Demande d'examen au cas par cas
Réf : 020425/KKP

Projet : Réaménagement d'un site de vente

Compléments au dossier suite au courriel du 18 juillet 2026

Par un courriel du 18 juillet 2026, la DREAL Bretagne, au titre de la Mission Régionale de l'Autorité environnementale (MRAe), demande des compléments à la SNC LIDL sur la demande d'examen au cas par cas n° 020425/KKP, déposée le 3 juillet 2026, sur la plateforme dédiée.

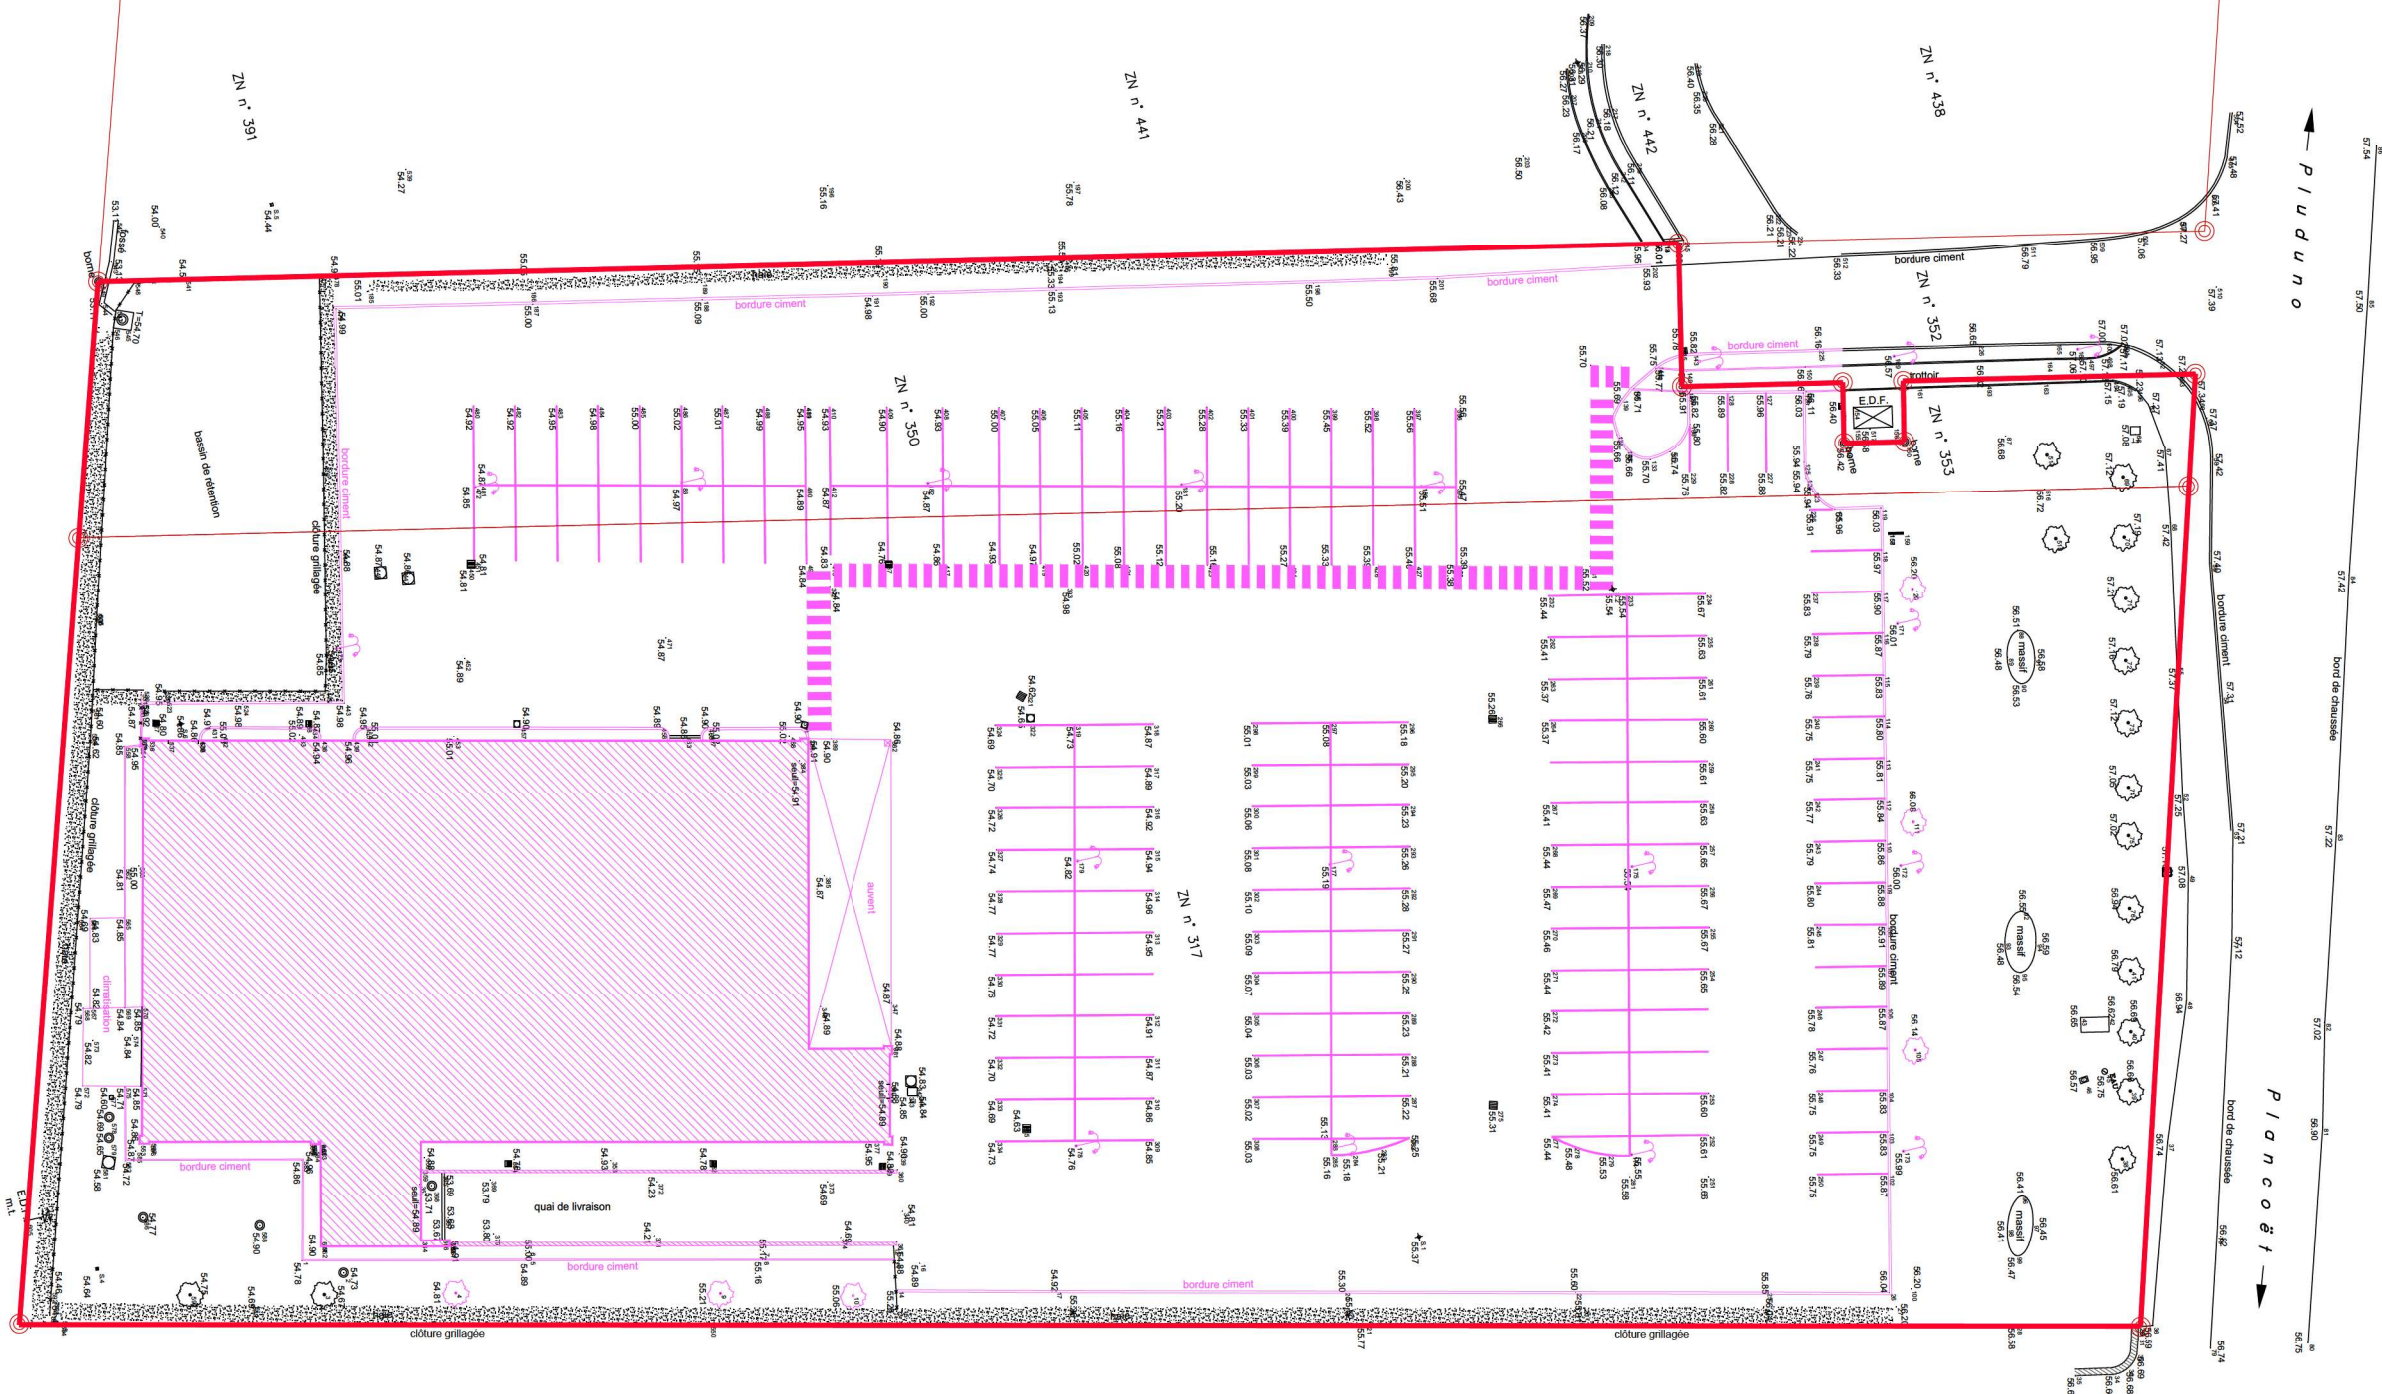
5 °) Arbres ou arbustes potentiellement abattus

Certains arbres risquent d'être abattus pour la réalisation des travaux. Toutefois, il est prévu d'en conserver le maximum et d'en ajouter vis-à-vis du nombre initial. Il y aura donc à termes plus d'arbres qu'à l'heure actuelle.

Après application de la séquence ERC, et étude de potentielles solutions alternatives, les arbres probablement à supprimer sont situés :

- Au Nord du site, le long des places de parking à décaler, risquant d'être trop proches des places/bornes de recharge ;
- A l'Est du bâtiment, en se rapprochant de la limite de propriété, en raison des passages d'engins de travaux.

31 arbres seront plantés sur le parc de stationnement pour l'ombragement (aucun arbre n'étant plantés sur ce parking à ce jour). De plus, les arbres le long de la RD768 seront maintenus.

PLAN DE MASSE
SUPERPOSITION

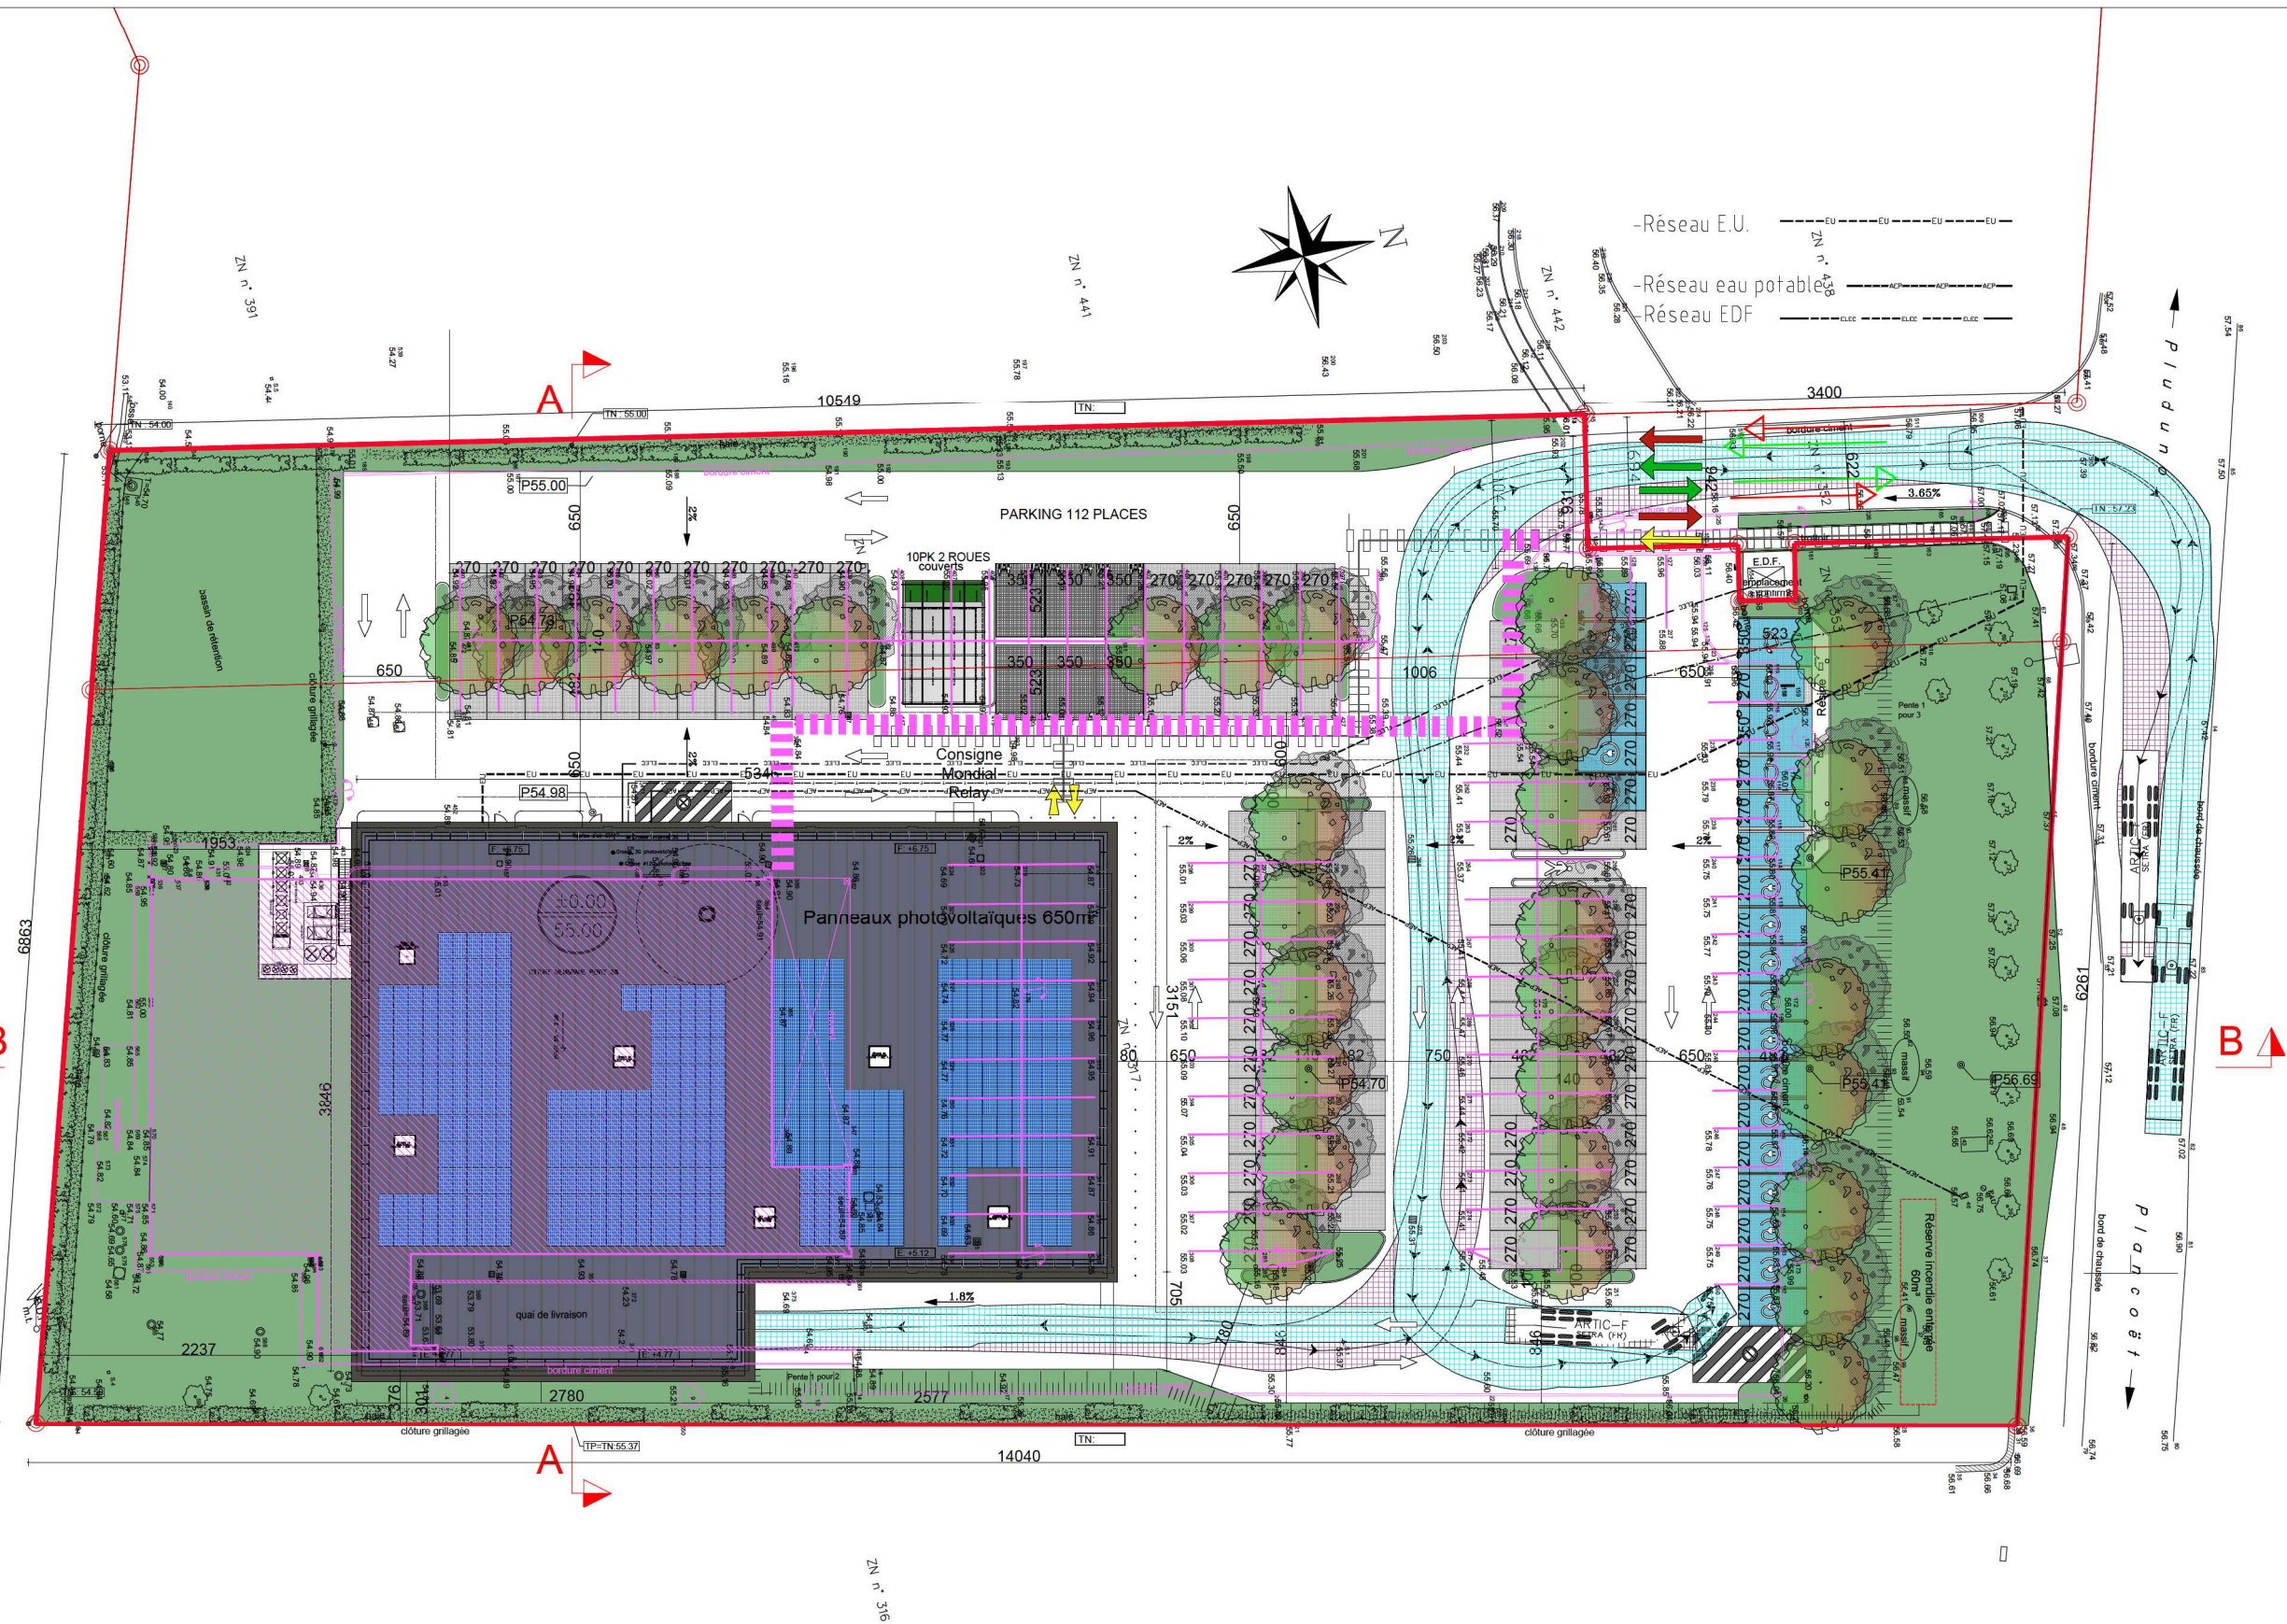
6 °) Photos montages du projet et dimensions du bâtiment projeté comparées au magasin actuel
